Urgent Field Safety Notice – Deutsche Übersetzung

794400008

XQ-Serie: Falsche Ausgabe des WBC-Ergebnisses an den Host-Computer

Produktname	XQ-320; XQ-520
Produktbeschreibung	XQ-Series Automated Hematology Analyzer
Affected Serial No	Alle
Art der Massnahme	Hinweise des Herstellers zur Verwendung des IVD
FSCA-Identifikationsnummer	794400008

Abbildung 2: Beispiel-Screenshot der betroffenen Einstellungen - das Problem tritt tatsächlich auf.

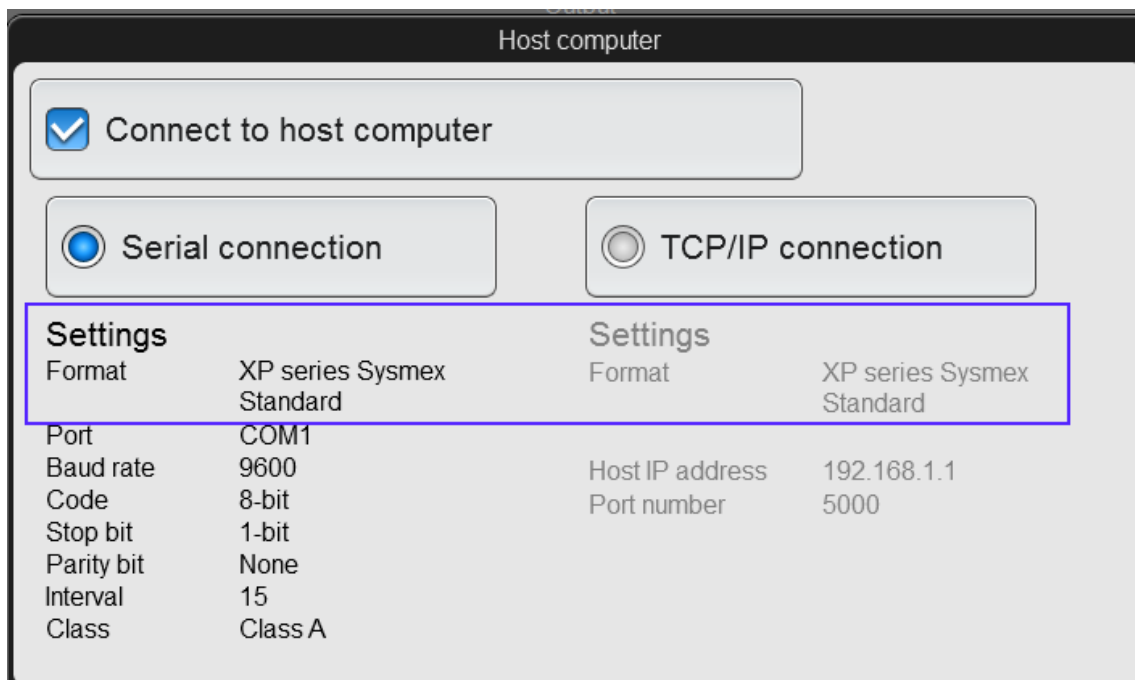
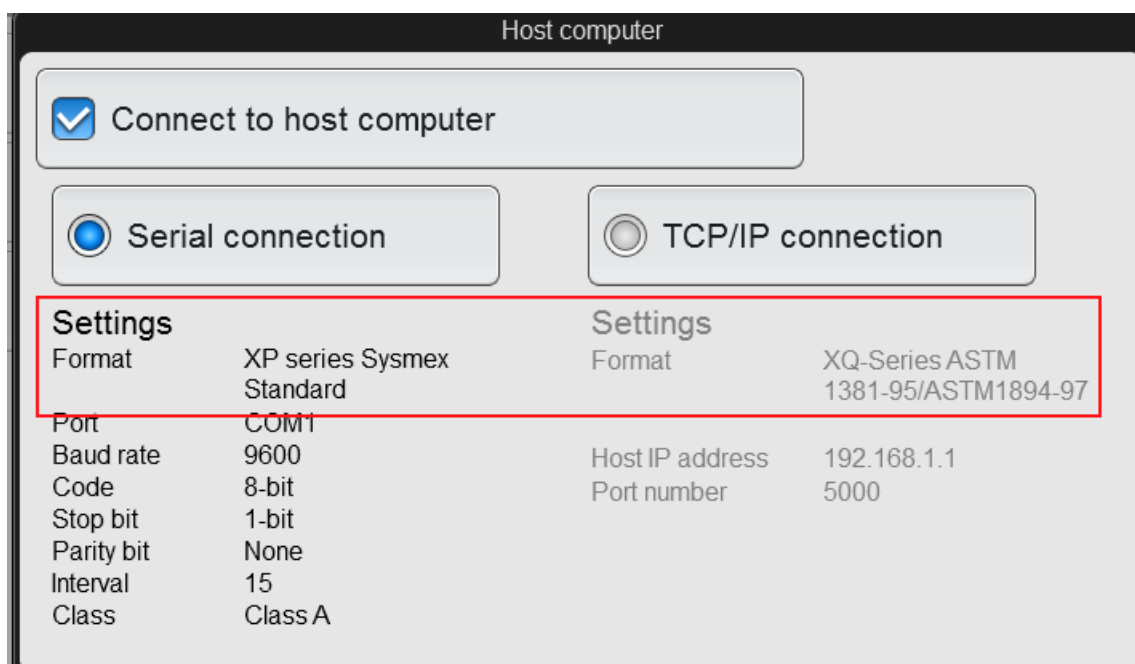
Diese Fehlfunktion tritt nur auf, wenn Sie eine serielle Verbindung und ein altes Datenübertragungsformat (KX-21N oder XP-Serie Standard) verwenden, und wird dadurch verursacht, dass die Einstellungen für **[Serielle Verbindung]** und **[TCP/IP-Verbindung]** nicht übereinstimmen. Aufgrund eines Softwarefehlers wird die für TCP/IP ausgewählte Hostformateinstellung verwendet, auch wenn eine serielle Verbindung verwendet wird.

Abbildung 1: Beispiel-Screenshot mit den richtigen Einstellungen - das Problem tritt nicht auf.

Abbildung 3: Beispiel-Screenshot der Host-Computer-Einstellungen mit passender [TCP/IP-Einstellung] und dem Datenformat [Serielle Verbindung].

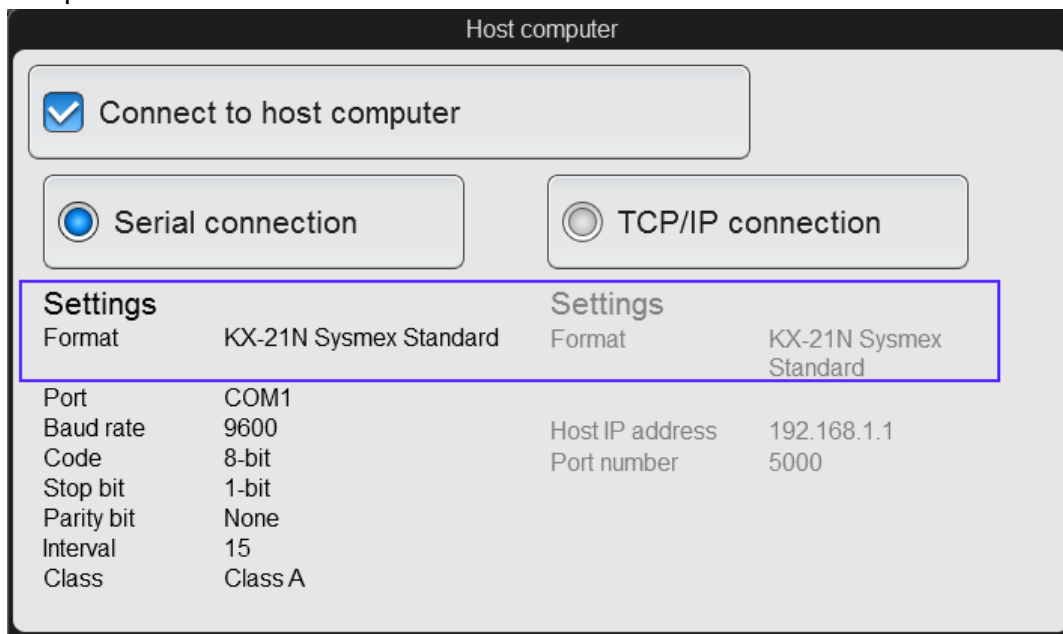
1. Überprüfen Sie, ob die WBC-Ergebnisse in der Analysesoftware und im LIS auf dem Host-Computer übereinstimmen.
2. Wenn die WBC-Ergebnisse nicht übereinstimmen, d.h. wenn die WBC-Ergebnisse auf den Host-Computern um den Faktor 10 höher sind, ändern Sie die Einstellung des Host-Computers. Das Datenformat von **[TCP/IP-Verbindung]** muss mit dem Datenformat von **[Serielle Verbindung]** übereinstimmen.
